コア観察カード
(H27年8月)

申請書用柱状図

記事	コア観察カード(H27年8月)⇒申請書用柱状図
181	<ul style="list-style-type: none"> ・岩級及びその区間については、“岩級区分”欄で示していることから削除。 ・硬軟や割れ目の発達程度については、RQD、最大コア長、岩級区分で示していることから削除。 ・割れ目の密着状態、鉱物脈については、補足的なものであるため削除。 ・129.91~130.57mの一部割れ目沿いで砂状化するが、周囲の岩盤の劣化に系統性が認められないことから削除。
182	<ul style="list-style-type: none"> ・岩級及びその区間については、“岩級区分”欄で示しているため削除。 ・硬軟や割れ目の発達程度については、RQD、最大コア長、岩級区分で示しているため削除。 ・割れ目の密着状態、鉱物の晶出については、補足的なものであるため削除。
E	<ul style="list-style-type: none"> ・“コアの形状”欄、RQDや最大コア長の傾向を踏まえ、132.00~180.00mを短柱~長柱状と記載。 ・“コアの硬さ”欄に基づき硬質と記載。 ・記事No.183等に基づき、割れ目面はほぼ新鮮で挟在物はわずかであるとまとめ書き。
183	<ul style="list-style-type: none"> ・岩級については、“岩級区分”欄で示していることから削除。 ・割れ目の挟在物の有無については、補足的なものであるため削除。

H27-B-3

申請書用柱状図

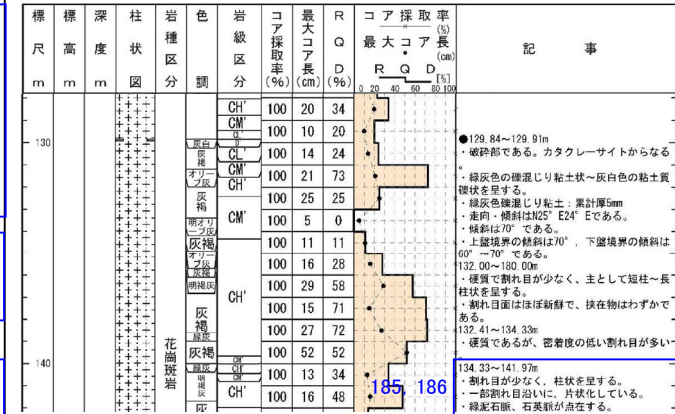
記事	コア観察カード(H27年8月)⇒申請書用柱状図
184	<ul style="list-style-type: none"> 割れ目の密着状態、挟在物の有無、鉱物の晶出については、補足的なものであるため削除。 134.35mに岩片を挟在するが、周囲の岩盤に劣化が認められないことから削除。
185, 186	<ul style="list-style-type: none"> “コアの形状”欄に基づき、下端深度を141.97m、柱状と記載。 記事No.191、192に基づき、一部割れ目沿いに片状と記載。 岩級及びその区間については、“岩級区分”欄で示していることから削除。 硬軟については、岩級区分に含めて示していることから削除。 割れ目の密着状態、変色については、補足的なものであるため削除。 一般的な岩相であり、石基及び斑晶の種類、粒径等については、特に目立つ区間のみ記載することとしており、特に目立つ区間ではないため削除。 135.76mで割れ目を切っているとの記載があるが、周囲の岩盤に劣化が認められないことから削除。

申請書用柱状図

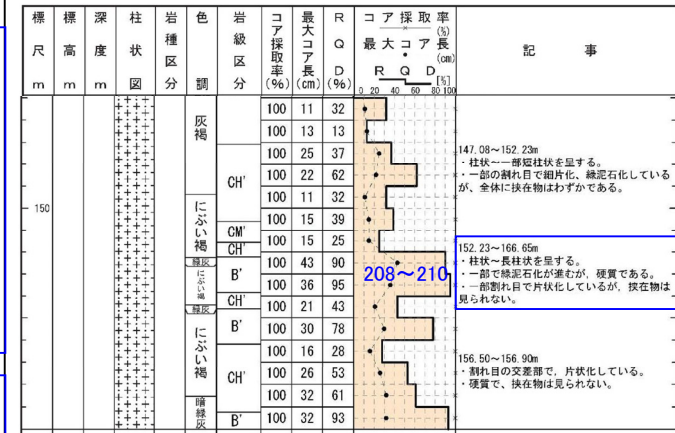
記事	コア観察カード(H27年8月)⇒申請書用柱状図
208~210	<ul style="list-style-type: none"> “コアの形状”欄に基づき、下端深度を166.65m、柱状~長柱状と記載。 “コアの硬さ”欄に基づき、硬質と記載。 緑泥石化、割れ目沿いの片状化、挟在物の有無についてまとめ書き。 岩級及びその区間については、“岩級区分”欄で示しているため削除。 152.50~152.67mにプロトカタクレーサイトとの記載があるが、岩盤の劣化が認められず、区間内の岩片やそれを取り巻く石英脈に系統的な配列も認められないことから、破碎部ではなく熱水の注入により生じたものと判断し削除。 一般的な岩相であり、石基及び斑晶の種類、粒径等については、特に目立つ区間のみ記載することとしており、特に目立つ区間ではないため削除。 割れ目の密着状態・開口状況、黄鉄鉱の晶出、変色、割れ目の傾斜、石英の挟在については、補足的なものであるため削除。

申請書用柱状図

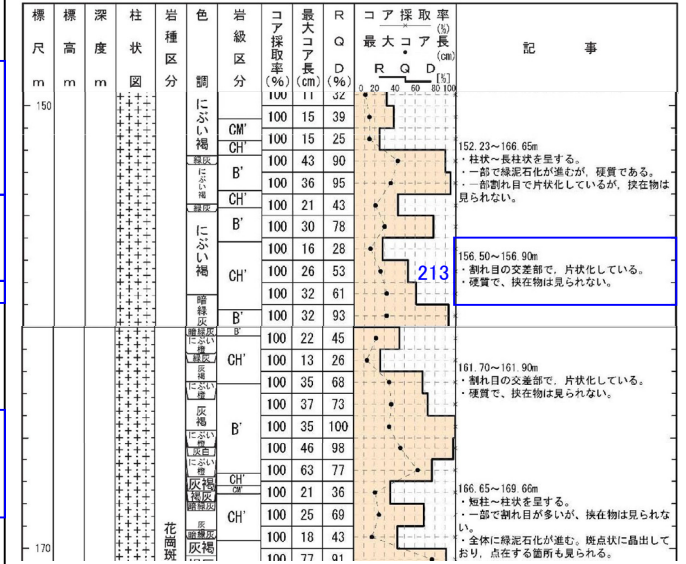
記事	コア観察カード(H27年8月)⇒申請書用柱状図
211	<ul style="list-style-type: none"> 155.25mで割れ目が切られているとの記載があるが、周囲の岩盤に劣化が認められないことから削除。 緑泥石化については、記事No.208~210でまとめ書きしていることから削除。 割れ目の密着の程度については、補足的なものであるため削除。
212	<ul style="list-style-type: none"> 岩級及びその区間については、“岩級区分”欄で示していることから削除。 硬軟、割れ目の発達程度、緑泥石化、割れ目の密着状態については、記事No. 208~210でまとめ書きしていることから削除。
213	<ul style="list-style-type: none"> 変更なし
214	<ul style="list-style-type: none"> 割れ目の傾斜、色調については、補足的なものであるため削除。 緑泥石化については、記事No. 208~210でまとめ書きしていることから削除。 一般的な岩相であり、石基及び斑晶の種類、粒径等については、特に目立つ区間のみ記載することとしており、特に目立つ区間ではないため削除。
215	<ul style="list-style-type: none"> 緑泥石化、割れ目の密着状態、硬軟、割れ目の発達程度、挟在物の有無については、記事No. 208~210でまとめ書きしていることから削除。 岩級及びその区間については、“岩級区分”欄で示していることから削除。 石英の晶出、色調については、補足的なものであるため削除。

申請書用柱状図

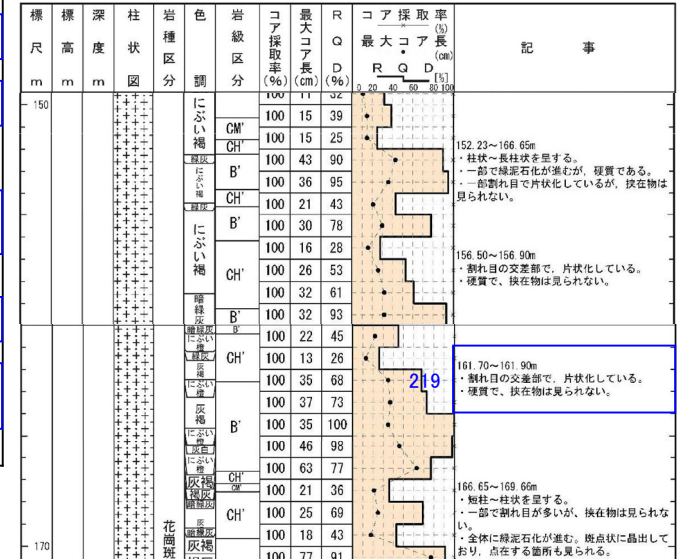
記事	コア観察カード(H27年8月)⇒申請書用柱状図
216	・159.45mで割れ目を切っているとの記載があるが、周囲の岩盤に劣化が認められないことから削除。
217	・岩級及びその区間については、“岩級区分”欄で示しているため削除。 ・硬軟、割れ目の発達程度、挟在物の有無については、記事No. 208~210でまとめ書きしていることから削除。
218	・緑泥石化については、記事No. 208~210でまとめ書きしていることから削除。 ・色調については、補足的なものであるため削除。
219	・表現の見直し(粘土や砂をはさまない→挟在物はみられない)
220	・一般的な岩相であり、石基及び斑晶の種類、粒径等については、特に目立つ区間のみ記載することとしており、特に目立つ区間ではないため削除。 ・割れ目の傾斜、割れ目の密着状態については、補足的なものであるため削除。

申請書用柱状図

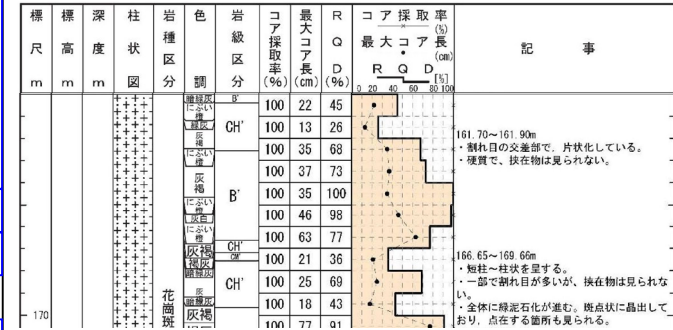
記事	コア観察カード(H27年8月)⇒申請書用柱状図
221	<ul style="list-style-type: none"> ・岩級及びその区間については、“岩級区分”欄で示しているため削除。 ・硬軟、割れ目の発達程度、緑泥石化については、記事No. 208~210でまとめ書きしていることから削除。 ・割れ目の密着状態、割れ目沿いの鉱物の晶出については、補足的なものであるため削除。 ・一般的な岩相であり、石基及び斑晶の種類、粒径等については、特に目立つ区間のみ記載することとしており、特に目立つ区間ではないため削除。
222	<ul style="list-style-type: none"> ・片状化、硬軟、挟在物の有無については、記事No. 208~210でまとめ書きしていることから削除。 ・割れ目の傾斜、黄鉄鉱の晶出については、補足的なものであるため削除。
223	<ul style="list-style-type: none"> ・一般的な岩相であり、石基及び斑晶の種類、粒径等については、特に目立つ区間のみ記載することとしており、特に目立つ区間ではないため削除。
224	<ul style="list-style-type: none"> ・鉱物の晶出については、補足的なものであるため削除。
225	<ul style="list-style-type: none"> ・鉱物脈については、補足的なものであるため削除。

申請書用柱状図

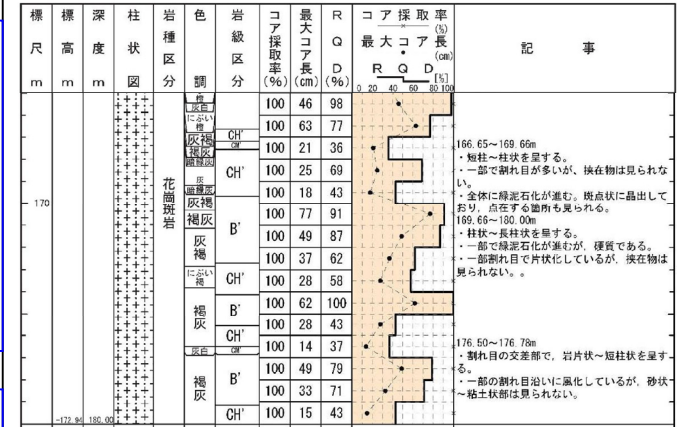
記事	コア観察カード(H27年8月)⇒申請書用柱状図
229	<ul style="list-style-type: none"> ・緑泥石化、割れ目沿いの片状化については、記事No.228でまとめ書きしていることから削除。 ・割れ目の傾斜、割れ目の密着状態については、補足的なものであるため削除。 ・一般的な岩相であり、石基及び斑晶の種類、粒径等については、特に目立つ区間のみ記載することとしており、特に目立つ区間ではないため削除。
230	<ul style="list-style-type: none"> ・緑泥石化については、記事No.228でまとめ書きしていることから削除。 ・鉱物脈については、補足的なものであるため削除。

申請書用柱状図

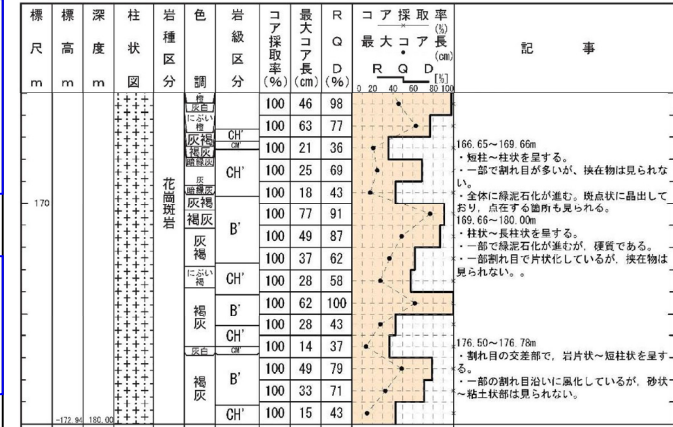
記事	コア観察カード(H27年8月)⇒申請書用柱状図
231	<ul style="list-style-type: none"> ・岩級及びその区間については,“岩級区分”欄で示していることから削除。 ・硬軟,割れ目の発達程度,緑泥石化,挟在物の有無については,記事No.228でまとめ書きしていることから削除。 ・割れ目の密着状態,石英の晶出については,補足的なものであるため削除。 ・173.93mでカリ長石を切っているとの記載があるが,周囲の岩盤に劣化が認められないことから削除。
232	<ul style="list-style-type: none"> ・岩級及びその区間については,“岩級区分”欄で示していることから削除。 ・硬軟,割れ目の発達程度,緑泥石化については,記事No.228でまとめ書きしていることから削除。 ・割れ目の密着状態については,補足的なものであるため削除。

申請書用柱状図

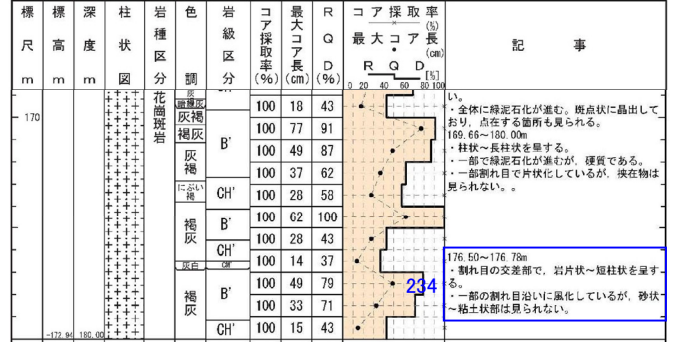
記事	コア観察カード(H27年8月)⇒申請書用柱状図
233	<ul style="list-style-type: none"> 片状化、挟在物の有無、硬軟、割れ目の発達の状態については、記事No.228でまとめ書きしていることから削除。 岩級及びその区間については、“岩級区分”欄で示していることから削除。 割れ目の密着状態、褐鉄鉱については、補足的なものであるため削除。 175.45~175.71mで断片的に鏡肌も認められるとの記載があるが、周囲の岩盤に劣化が認められないことから削除。
234	<ul style="list-style-type: none"> 岩級及びその区間については、岩級区分に含めて示していることから削除。 割れ目の傾斜については、補足的なものであるため削除。
235	<ul style="list-style-type: none"> 岩級及びその区間については、“岩級区分”欄で示していることから削除。 硬軟、割れ目の発達の状態、緑泥石化については、記事No.228でまとめ書きしていることから削除。 割れ目の密着状態・開口状況については、補足的なものであるため削除。
236	<ul style="list-style-type: none"> 鉱物脈については、補足的なものであるため削除。
237	<ul style="list-style-type: none"> 一般的な岩相であり、石基及び斑晶の種類、粒径等については、特に目立つ区間のみ記載することとしており、特に目立つ区間ではないため削除。
238	<ul style="list-style-type: none"> 割れ目沿いの細片化については、記事No.228でまとめ書きしていることから削除。
239	<ul style="list-style-type: none"> 割れ目の密着状態・開口状況については、補足的なものであるため削除。 岩級及びその区間については、“岩級区分”欄で示しているため削除。 片状化、挟在物の有無、緑泥石については、記事No.228でまとめ書きしていることから削除。

申請書用柱状図

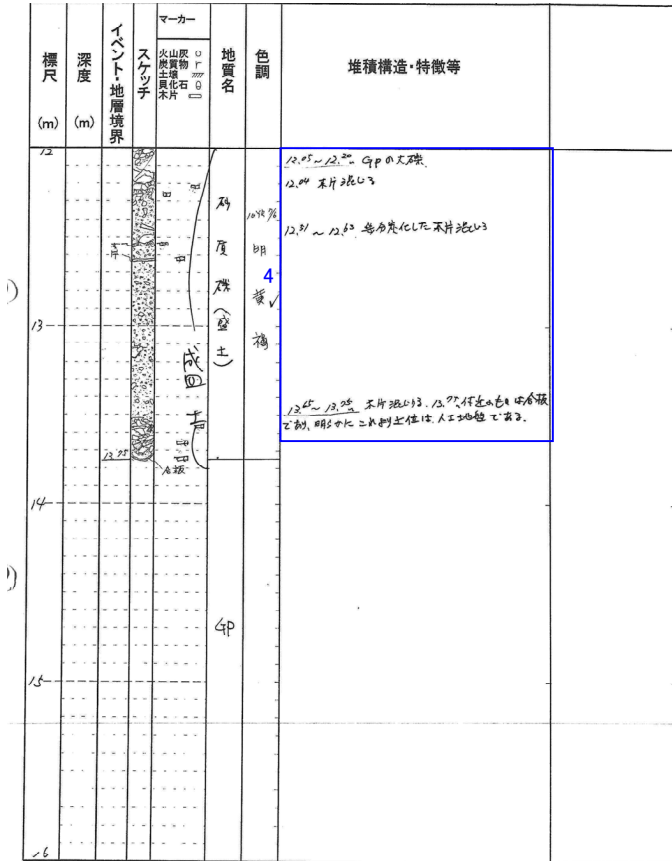
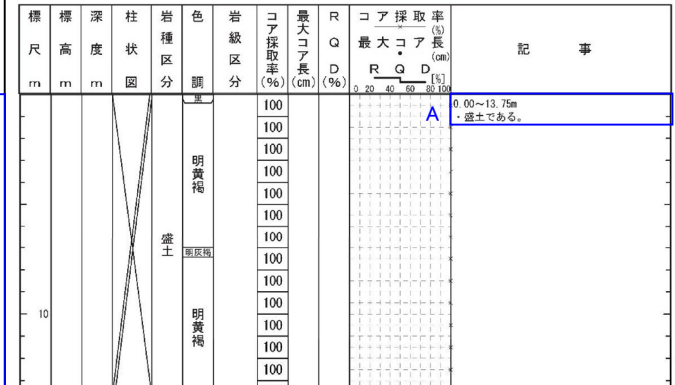
記事	コア観察カード(H27年8月)⇒申請書用柱状図
A,4	・堆積物の記載は、埋土、砂礫等の性状を示すこととし、“地質名”欄に対応した層相名を記載。

申請書用柱状図

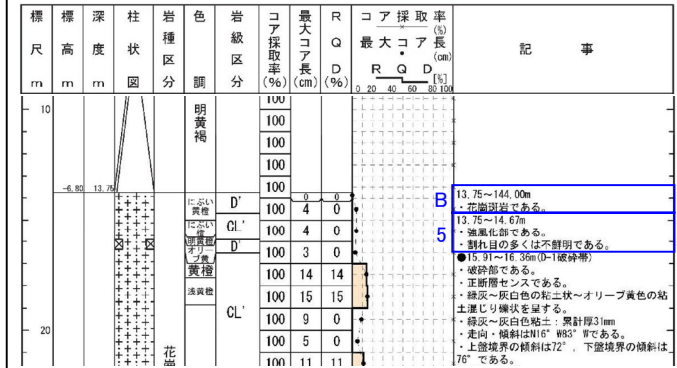
記事	コア観察カード(H27年8月)⇒申請書用柱状図
B	・“地質名”欄に基づき、花崗斑岩とその深度区間を記載。
5	・“風化”欄に基づき、強風化部と記載。
6	・マンガン汚染、変質脈については、補足的なものであるため削除。 ・14.53mの頁岩礫については、掘削時の孔壁崩壊により混入したものと判断し削除。 ・割れ目の残留の程度については、岩盤の劣化に関する補足的なものであるため削除。 ・硬軟や脆弱化の程度については、RQD、最大コア長、岩級区分で示していることから削除。

申請書用柱状図

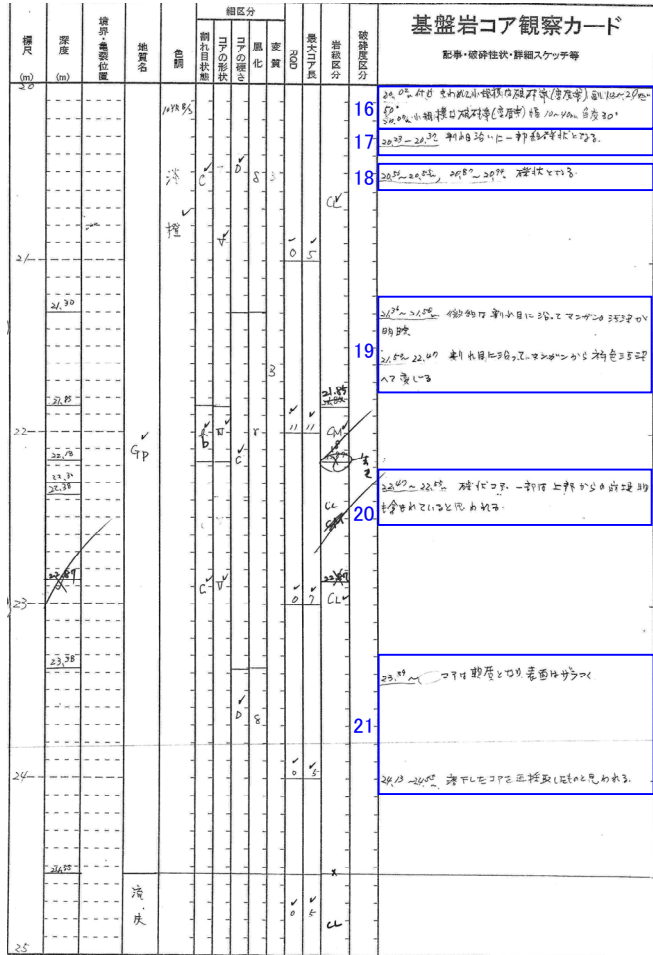
記事	コア観察カード(H27年8月)⇒申請書用柱状図
16	・20.02mと20.07mの小規模な破砕帯(変質帯)との記載については、連続性に乏しく、原岩組織の残留の程度に周囲と明瞭な差が認められず、周囲の岩盤の劣化に系統性も認められないことから、破砕部ではないものと判断し削除。
17	・変更なし
18	・深度20.56~20.55m⇒20.55~20.65m ^{※3}
19	・割れ目の発達程度については、RQD、最大コア長、岩級区分で示していることから削除。 ・マンガン、変色については、補足的なものであるため削除。
20	・崩壊物も含まれていると思われるとの記載については、孔壁崩壊による岩片を含んでいる可能性を指摘したものであるが、ポアホールテレビによる観察結果から、周囲の岩盤と明瞭な差が認められないため削除。
21	・硬軟については、岩級区分に含めて示していることから削除。 ・コア表面の粗さについては、補足的なものであるため削除。 ・24.13~24.55mで落下したコアを再採取したものと思われるとの記載については、機械割れによるコアの劣化を指摘したものであるが、ポアホールテレビによる観察結果から、周囲の岩盤と明瞭な差が認められないため削除。

申請書用柱状図

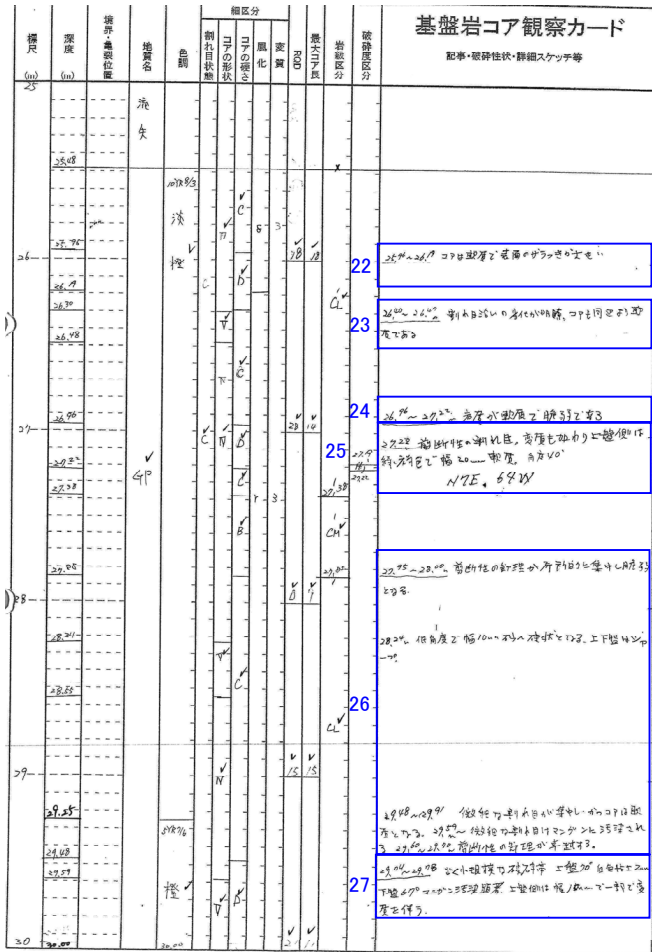
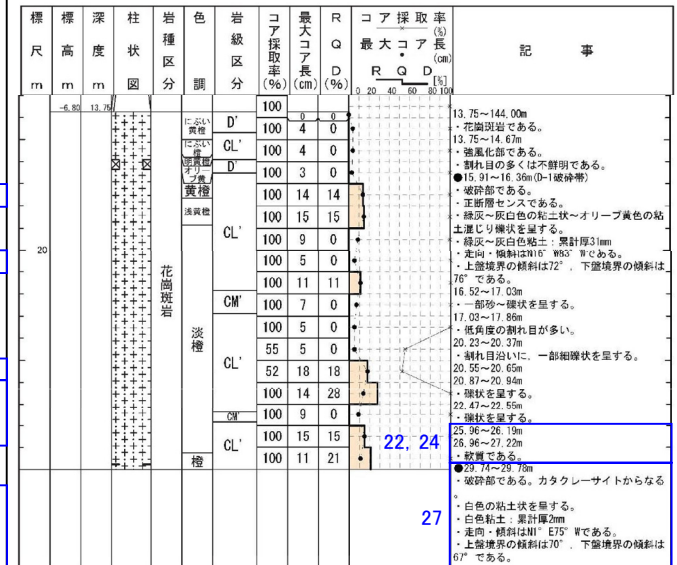
記事	コア観察カード(H27年8月)⇒申請書用柱状図
22	・コア表面の粗さについては、補足的なものであるため削除。
23	・割れ目沿いに劣化が明瞭との記載については、当該区間周囲の割れ目と明瞭な差が認められないことから削除。
24	・変更なし
25	・剪断性の割れ目との記載があるが、周囲の岩盤の劣化に系統性が認められないことから削除。
26	・27.95~28.00mで剪断性の節理が局所的に集中との記載、28.24mで砂～礫状となるとの記載については、周囲の岩盤に劣化が認められないことから削除。 ・29.48~29.91mで割れ目が集中し、軟質となるが、当該区間に含まれる破砕部を除き、原岩組織が残留し、劣化に系統性も認められないことから削除。 ・29.60~29.70mで剪断性の節理が卓越するとの記載については、岩盤の劣化が系統的でないことから削除。 ・マンガンについては、補足的なものであるため削除。
27	・カタクレーサイト主体であると判断したことから、カタクレーサイトからなると記載。 ・ポアホールテレビの解析結果による最新活動面の走向・傾斜を記載。 ・マンガン汚染については、補足的なものであるため削除。 ・変質については、変質を受けた部分の連続性に乏しいことから削除。

申請書用柱状図

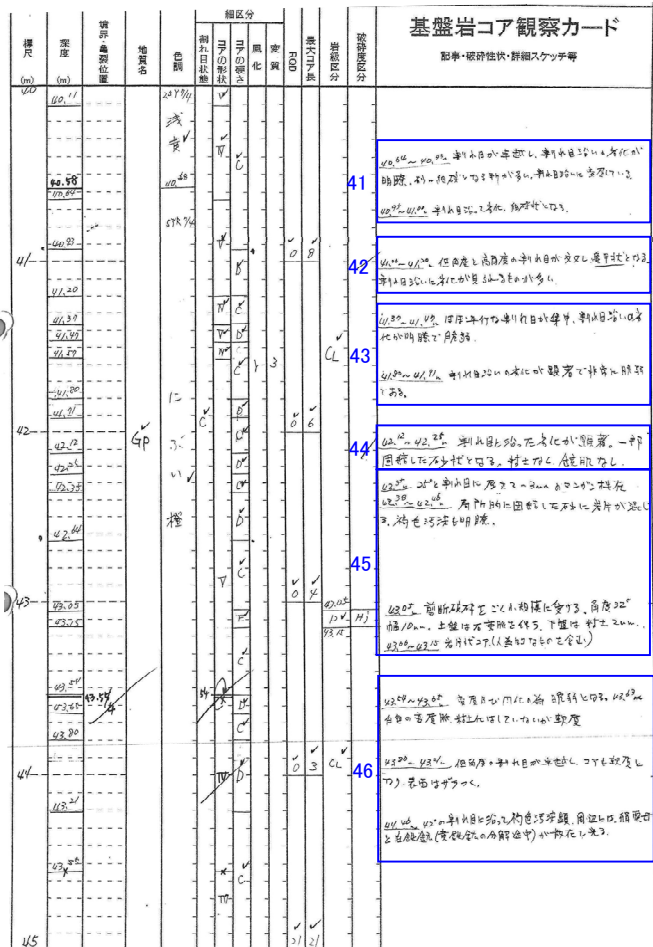
記事	コア観察カード(H27年8月)⇒申請書用柱状図
41	・40.64~40.93m, 40.95~41.00mで割れ目沿いに砂~細礫状を呈するが、周囲の岩盤に劣化が認められないことから削除。
42	・表現の見直し(亀甲状→網目状)
43	・脆弱化や割れ目の発達については、RQD, 最大コア長, 岩級区分で示していることから削除。
44	・割れ目沿いに砂状化するが、連続性に乏しく、周囲の岩盤に劣化が認められないことから削除。 ・鏡肌なしとの記載については、補足的なものであるため削除。
45	・マンガン, 変色, 鉱物脈については、補足的なものであるため削除。 ・42.38~42.46mの一部で砂状を呈するが、掘削時の機械割れと判断し削除。 ・43.05mで剪断破碎との記載があるが、劣化部の連続性に乏しいことから削除。 ・43.06~43.15mで岩片状を呈するが、掘削時の機械割れと判断し削除。
46	・硬軟や割れ目の発達については、RQD, 最大コア長, 岩級区分で示していることから削除。 ・変質脈, 割れ目の傾斜, コア表面の粗さ, 変色, 割れ目沿いの鉱物の晶出については、補足的なものであるため削除。

申請書用柱状図

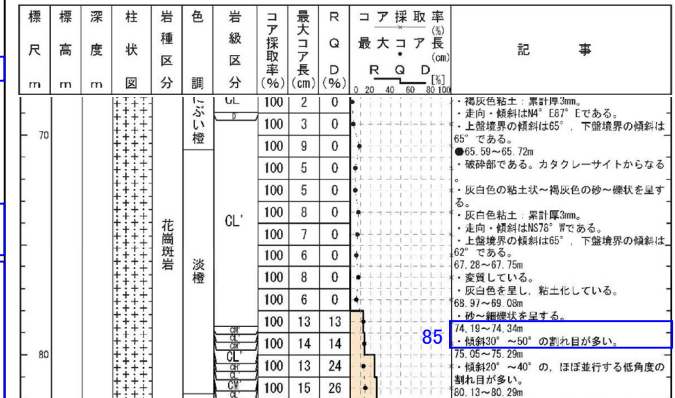
記事	コア観察カード(H27年8月)⇒申請書用柱状図
81	・弱く破砕され脆弱との記載については、せん断構造や変形構造が不明瞭で、連続性に乏しく、周囲の岩盤に劣化が認められないことから削除。
82	・剪断性の割れ目との記載があり、割れ目間で脆弱化しているが、周囲の岩盤と明瞭な差が認められないことから削除。
83	・硬軟については、岩級区分に含めて示しているため削除。 ・コア表面の粗さについては、補足的なものであるため削除。 ・72.33mで破砕物と思われるとの記載があるが、割れ目に挟在する砂状部は硬質で、周囲の岩盤に劣化が認められないことから削除。
84	・シルト質砂を挟在するが、周囲の岩盤に劣化が認められないことから削除。
85	・脆弱化の程度については、RQD、最大コア長、岩級区分で示しているため削除。 ・割れ目が特に密集する区間として、74.19~74.34mと記載。

申請書用柱状図

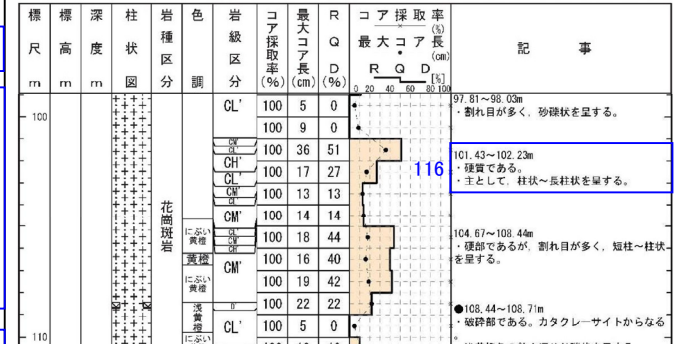
記事	コア観察カード(H27年8月)⇒申請書用柱状図
114	・割れ目沿いの変色については、補足的なものであるため削除。 ・一部で砂を挟み、破砕物との記載があるが、周囲の岩盤に劣化が認められないことから削除。
115	・割れ目沿いの変色、鉱物の晶出については、補足的なものであるため削除。 ・101.31～101.43mの一部で礫状を呈するが、礫状部の連続性に乏しいことから削除。
116	・変更なし
117	・102.23mと102.25mで剪断性の節理との記載があり、割れ目間で劣化しているが、周囲の岩盤に劣化が認められないことから削除。
118	・割れ目の発達程度については、RQD、最大コア長、岩級区分で示していることから削除。
119	・割れ目の傾斜については、周囲の割れ目と差異が認められないため削除。 ・剪断性の割れ目との記載があるが、周囲の岩盤に劣化が認められないことから削除。
120	・変色については、補足的なものであるため削除。

申請書用柱状図

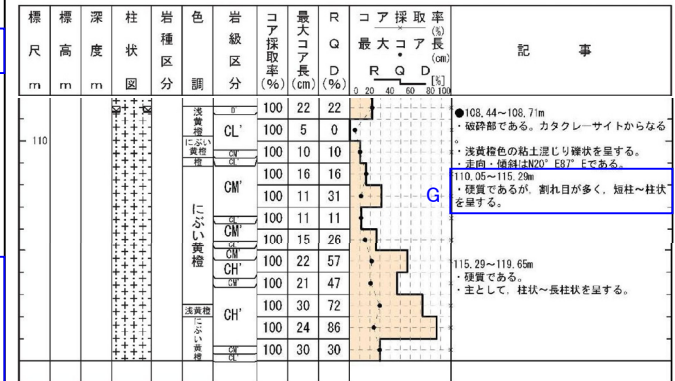
記事	コア観察カード(H27年8月)⇒申請書用柱状図
127	・硬軟や割れ目の発達程度については、RQD、最大コア長、岩級区分で示していることから削除。 ・割れ目の密着状態については、補足的なものであるため削除。
G	・“コアの硬さ”欄に基づき、硬質と記載。 ・“コアの形状”欄に基づき、短柱状と記載。一部でより割れ目間隔の大きな区間が分布することから、柱状と記載。
128	・割れ目の変色、挟在物の有無については、補足的なものであるため削除。 ・割れ目の発達程度については、RQD、最大コア長、岩級区分で示していることから削除。
129	・割れ目については、掘削時の機械割れと判断し削除。
130	・割れ目の発達程度については、RQD、最大コア長、岩級区分で示していることから削除。

申請書用柱状図

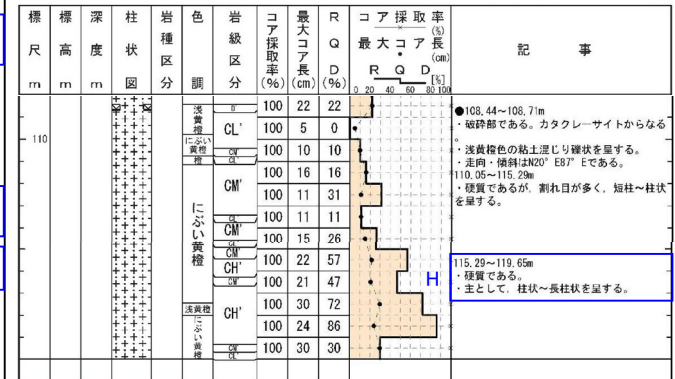
記事	コア観察カード(H27年8月)⇒申請書用柱状図
H	・“コアの硬さ”欄に基づき硬質, “コアの形状”欄に基づき柱状~長柱状と記載。
131	・割れ目の変色, 鉱物の晶出については, 補足的なものであるため削除。
132	・砂を挟在するが, 周囲の岩盤に劣化が認められないことから削除。
133	・硬軟や割れ目の発達程度については, RQD, 最大コア長, 岩級区分で示していることから削除。
134	・割れ目沿いの鉱物の晶出, 変色については, 補足的なものであるため削除。
135	・割れ目の発達程度については, RQD, 最大コア長, 岩級区分で示しているため削除。 ・一部に砂・シルトを挟在するが, 連続性に乏しく, 周囲の岩盤に劣化が認められないことから削除。 ・マンガンや変色については, 補足的なものであるため削除。

申請書用柱状図

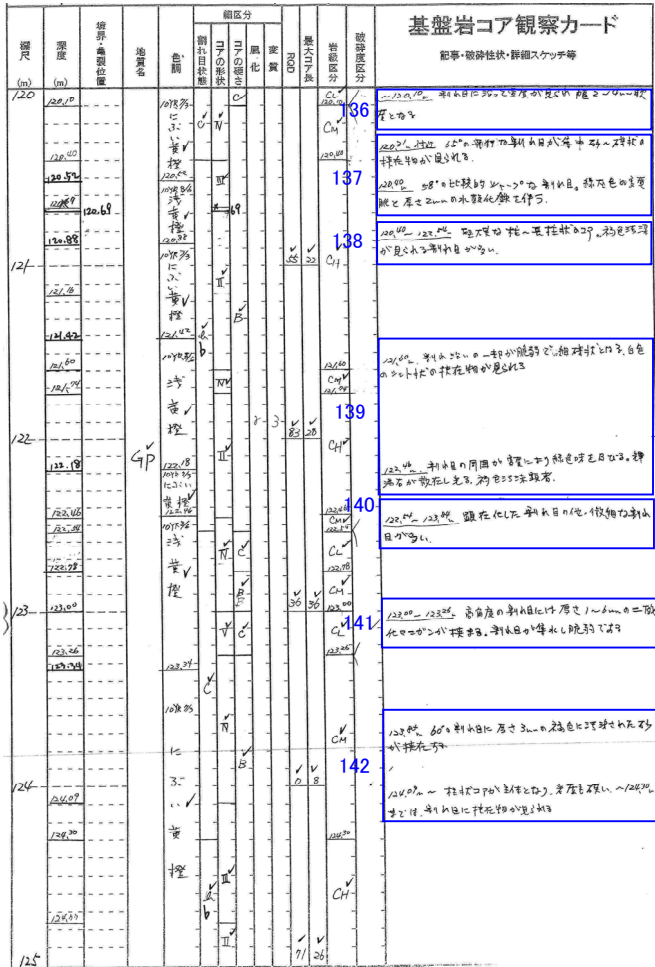
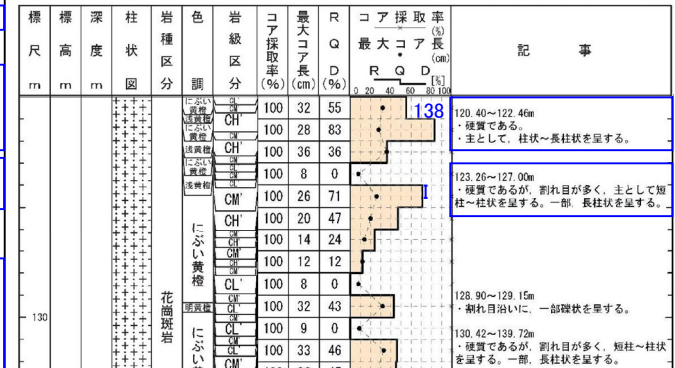
記事	コア観察カード(H27年8月)⇒申請書用柱状図
136	・割れ目沿いに軟質となるが、周囲の岩盤に劣化が認められないことから削除。
137	・120.31m付近で砂~礫を挟在するが、周囲の岩盤に劣化が認められないことから削除。 ・割れ目沿いの鉱物の晶出については、補足的なものであるため削除。
138	・下端深度については、“コアの形状”欄に基づき、122.46mと記載。 ・変色については、補足的なものであるため削除。
139	・一部割れ目沿いで細礫状を呈し、シルトを挟在するが、連続性に乏しく、周囲の岩盤に劣化が認められないことから削除。 ・色調、鉱物の晶出については、補足的なものであるため削除。
140	・割れ目の発達程度については、RQD、最大コア長、岩級区分で示しているため削除。
141	・マンガンについては、補足的なものであるため削除。 ・脆弱化している部分は局所的であり、周囲の岩盤に劣化が認められないことから削除。
1	・“コアの硬さ”欄に基づき硬質、“コアの形状”欄に基づき主として短柱~柱状、一部、長柱状と記載。
142	・123.85mで砂を挟在するが、周囲の岩盤に劣化が認められないことから削除。 ・硬軟や割れ目の発達程度については、RQD、最大コア長、岩級区分で示しているため削除。 ・割れ目の挟在物の有無については、補足的なものであるため削除。

申請書用柱状図

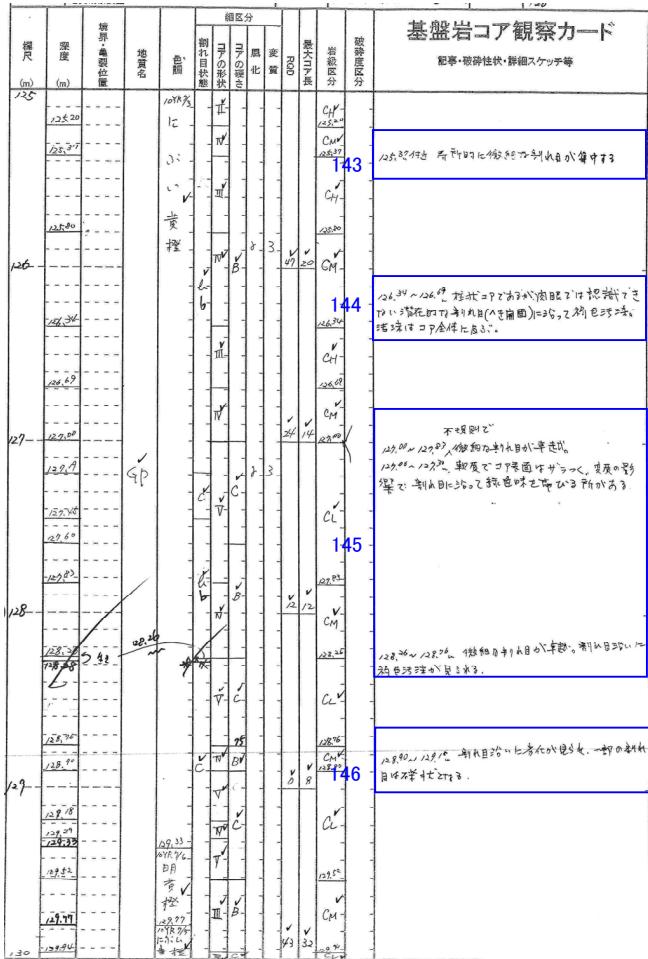
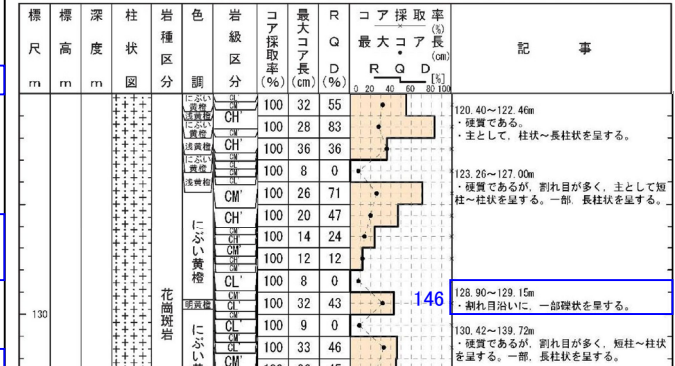
記事	コア観察カード(H27年8月)⇒申請書用柱状図
143	・割れ目の発達程度については、周囲の割れ目と差異が認められないため削除。
144	・割れ目の発達程度については、RQD、最大コア長、岩級区分で示しているため削除。 ・変色については、補足的なものであるため削除。
145	・割れ目の発達程度については、RQD、最大コア長、岩級区分で示しているため削除。 ・コア表面の粗さ、割れ目沿いの変色については、補足的なものであるため削除。
146	・変更なし
